BGH - SC 111

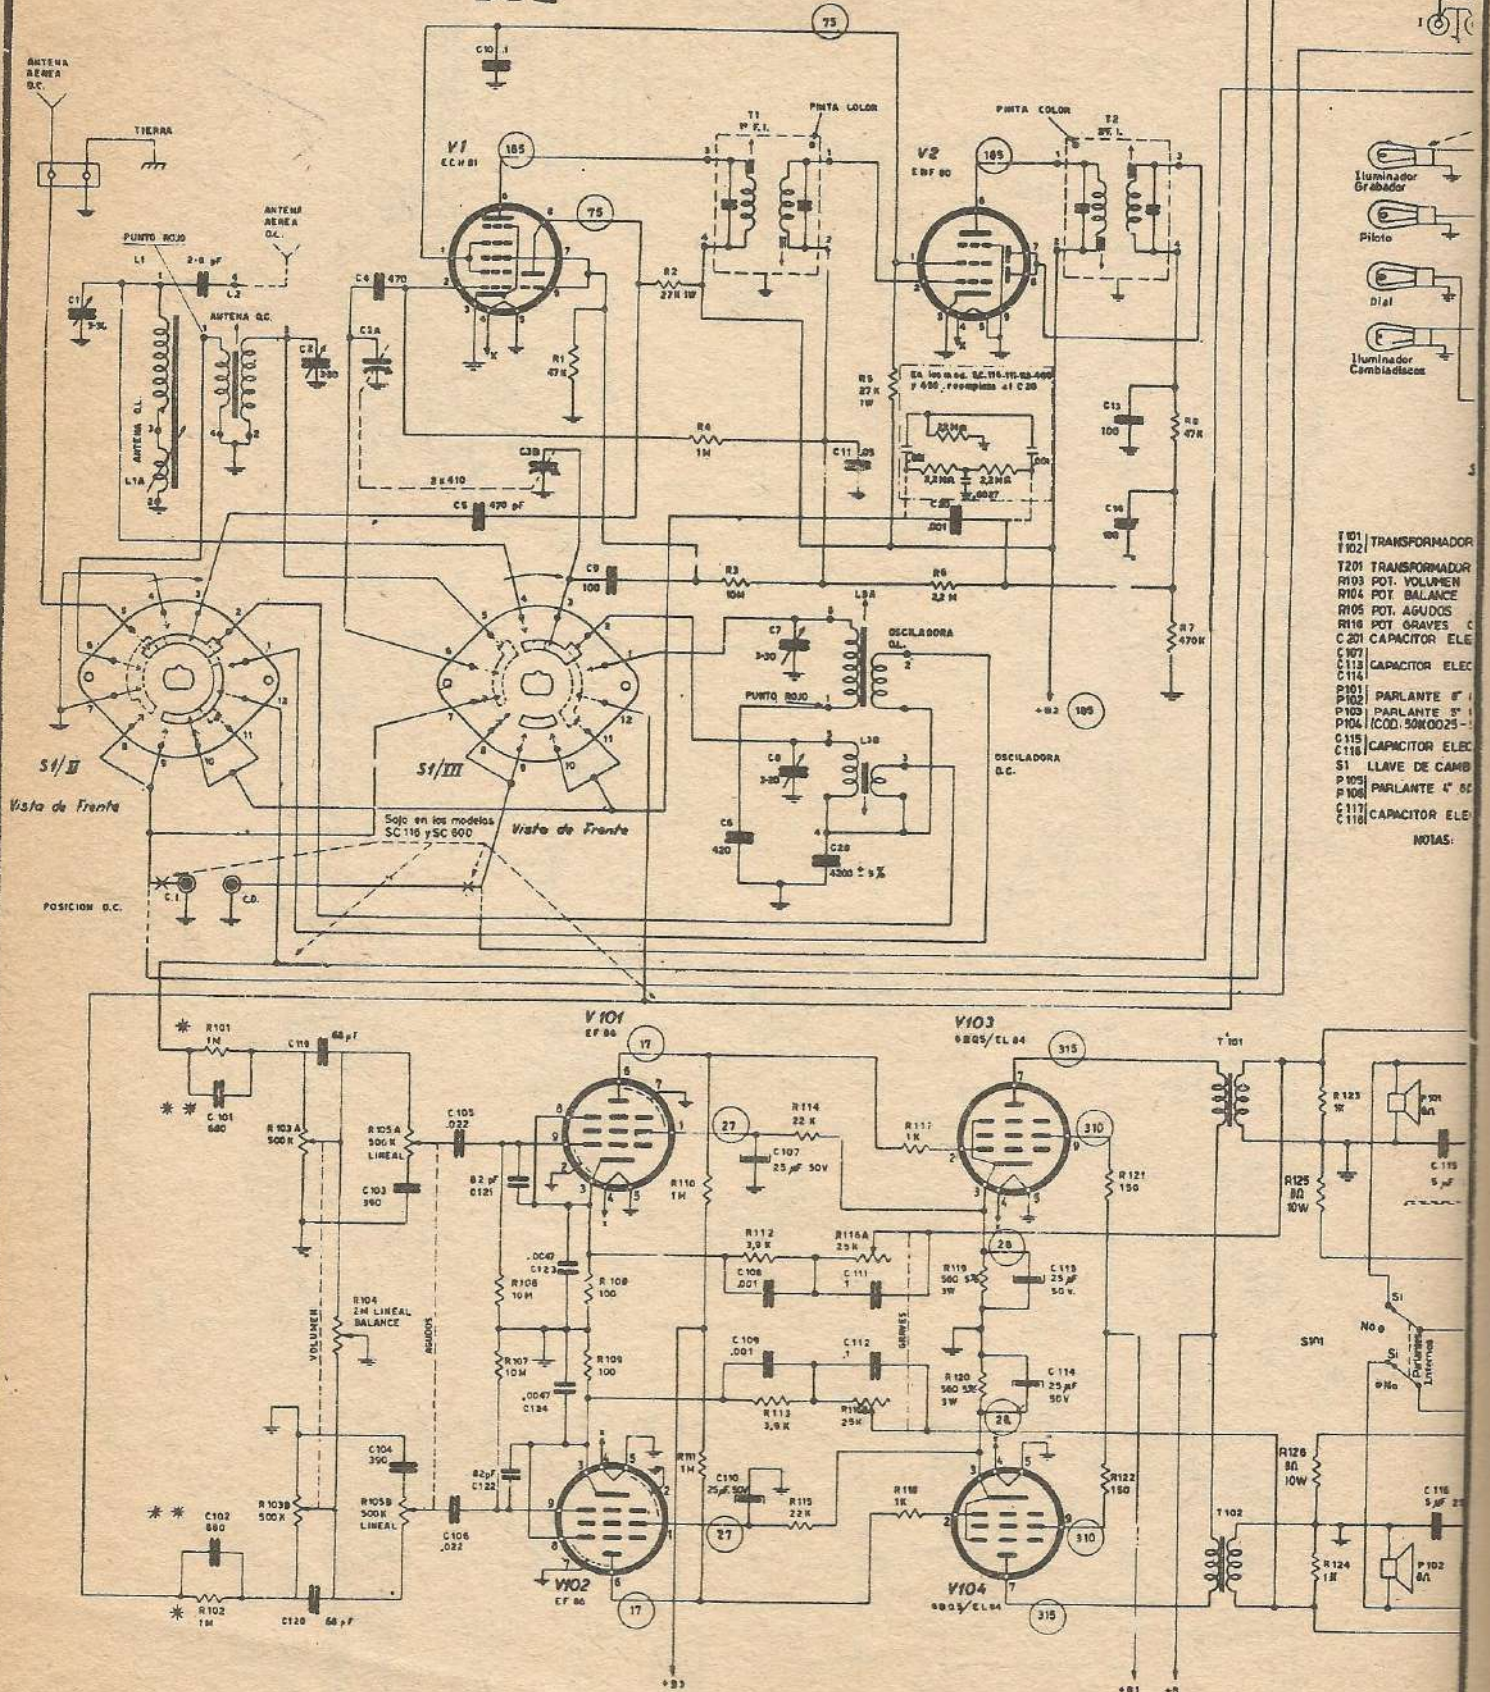
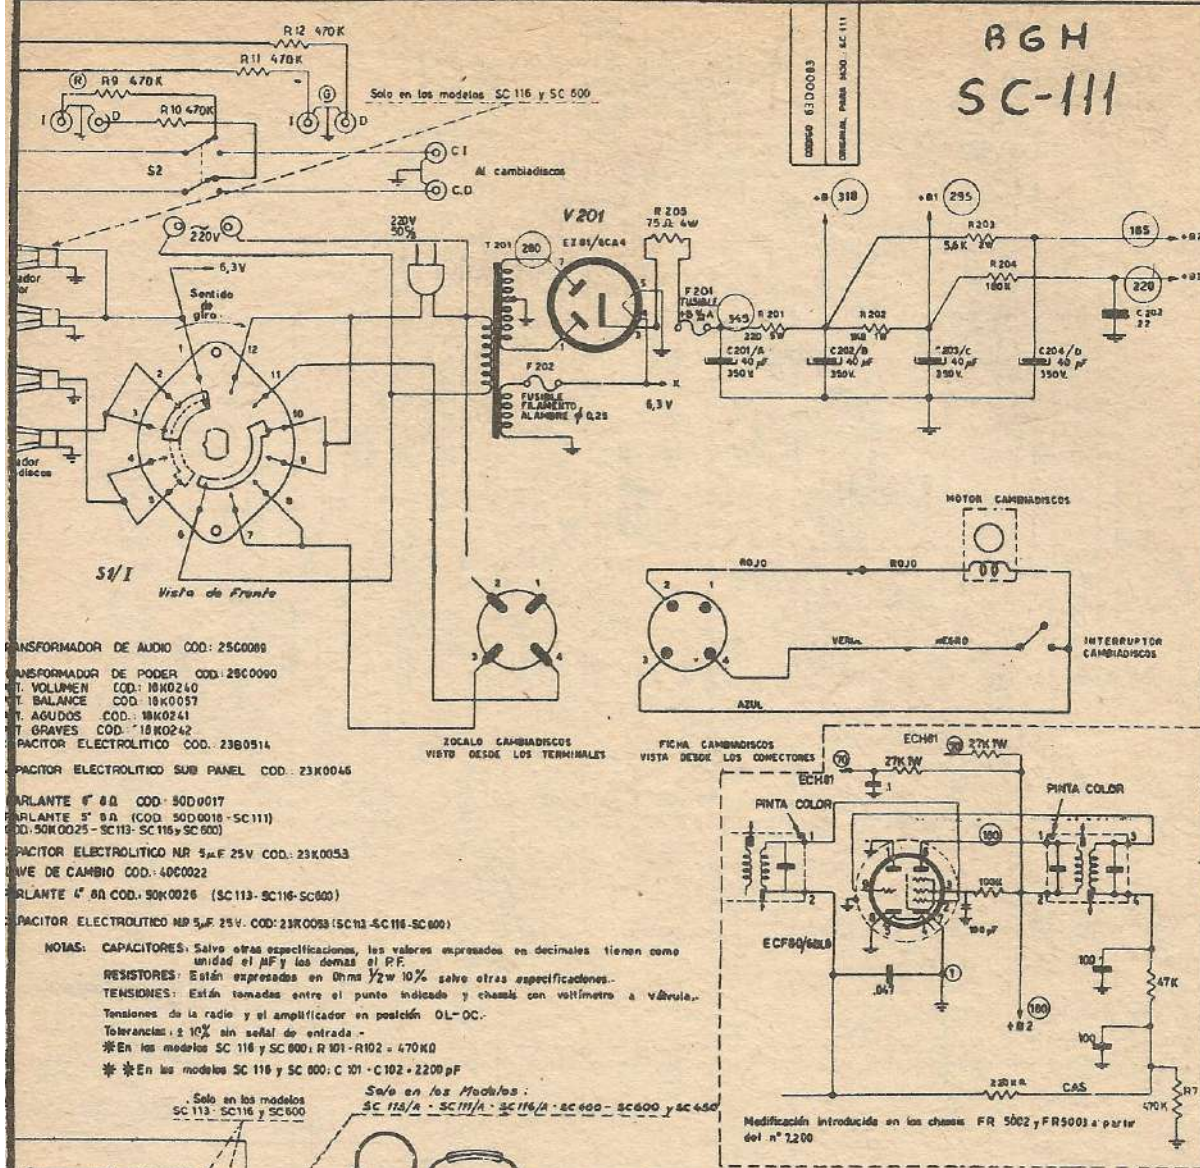
REFERENCIAS	
A	Se modificó de acuerdo a agregados y a nuevos modelos. Se agregó solda para parlantes externos y auriculares a partir del siguiente N° de serie: SC 111 - N° SC 116 - N° SC 116 - N° F.H. Barrios 2-10-67 Aprobó:
B	Se modificó, segunda sección de llave selector (Antena AG) y se agregó R205 a partir del chasis N° 1601. F.H. Barrios 11-1-67 Aprobó:
C	En notas se agregaron asteriscos. F.H. Barrios 5-3-68 Aprobó:
D	A partir del N° 2151 se cambió la válvula 6AR5/6AL5 por la ECF80/6BL8. A partir del N° 2351 se cambió la R203 a 5.6K. F.H. Barrios 21-5-68 Aprobó:
E	Se actualizó de acuerdo a nuevo modelo SC 45L. F.H. Barrios 2-10-68 Aprobó:
F	Se modificó circuito válvula ECF80/6BL8. Se agregó circuito filtro salida detector. Se cambió código de acuerdo a los nuevos bobinas L7 Greco 1-7-69 Aprobó:
G	Se modificó de acuerdo a necesidad de producción en la zona de las válvulas V101 y V102 L.F. Greco 19-12-69 Aprobó:
